Société Anonyme
ANDRE CITROEN

NOTE TECHNIQUE

N° 27 - D

Modification du renvoi de marche AR

Fig. 1

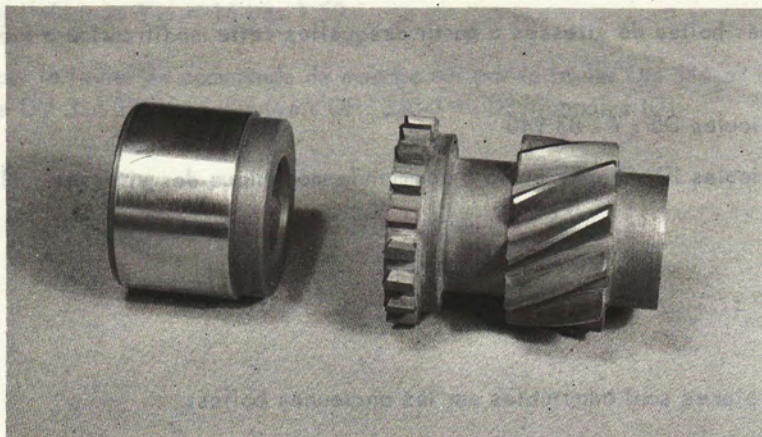
c) Pour assurer un engagement correct de la marche arrière, diminuer de 0,5 mm l'avant du bossage de la fourchette de marche AR (voir fig. 1).

Fig. 2

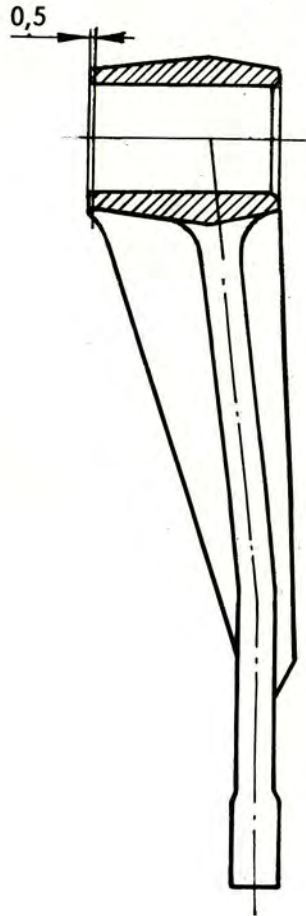
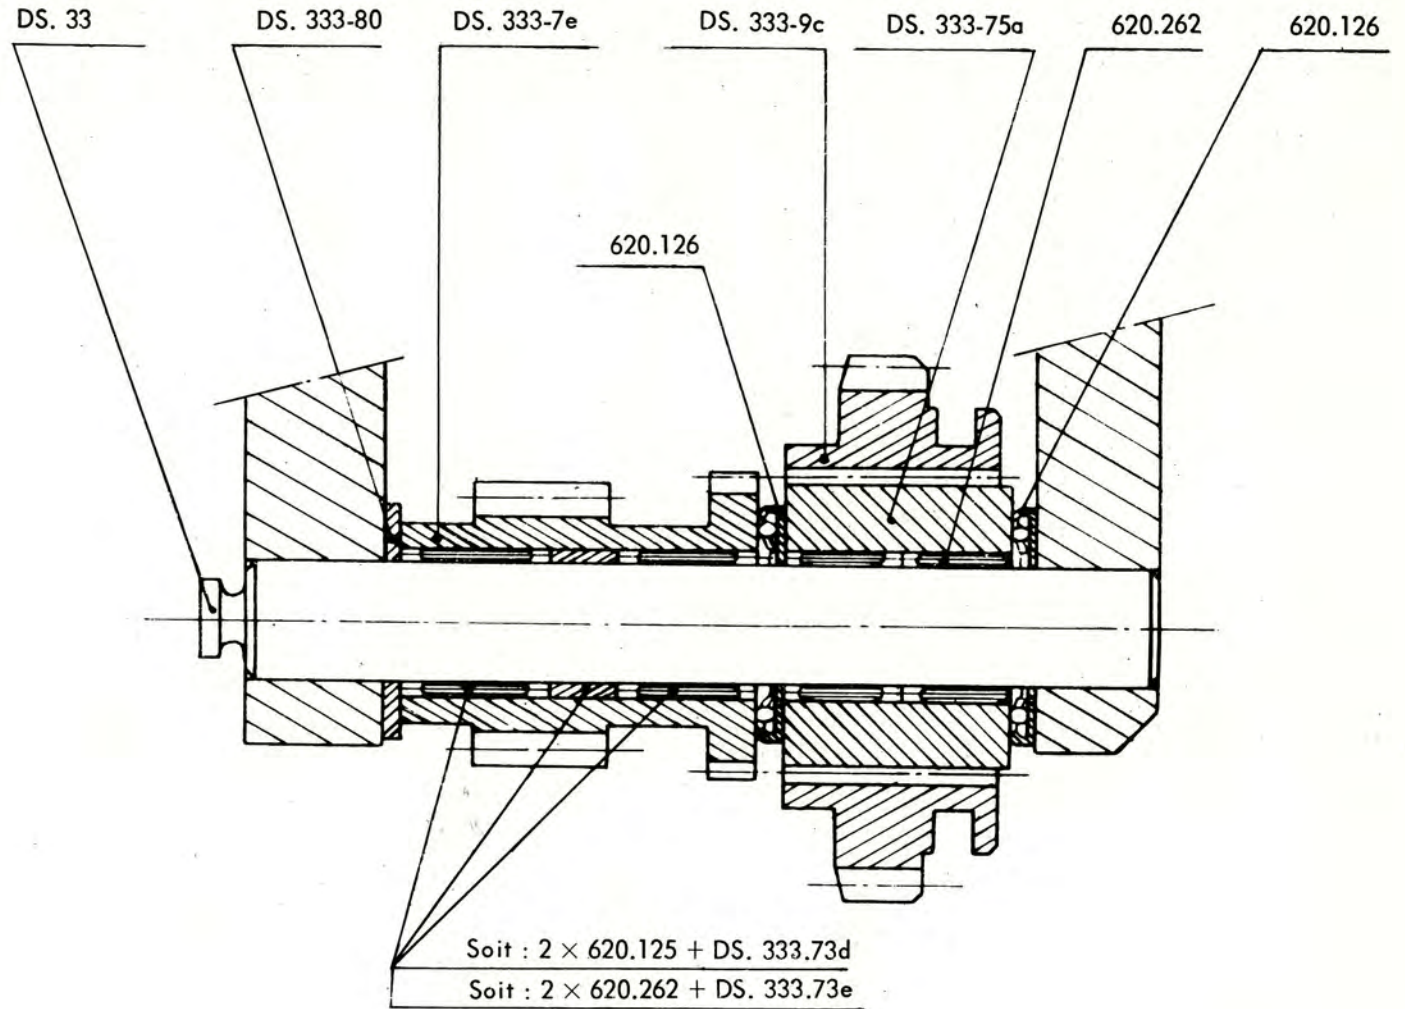
Depuis le 1er Juillet 1964, toutes les boîtes de vitesses des véhicules ci-dessus sont montées avec un renvoi de marche AR identique (voir figure 2 du MR 4427-90).

b) Monter l'ensemble du renvoi (voir fig. 2 pour orientation des pièces).

b) Monter l'ensemble du renvoi (voir fig. 2 pour orientation des pièces).
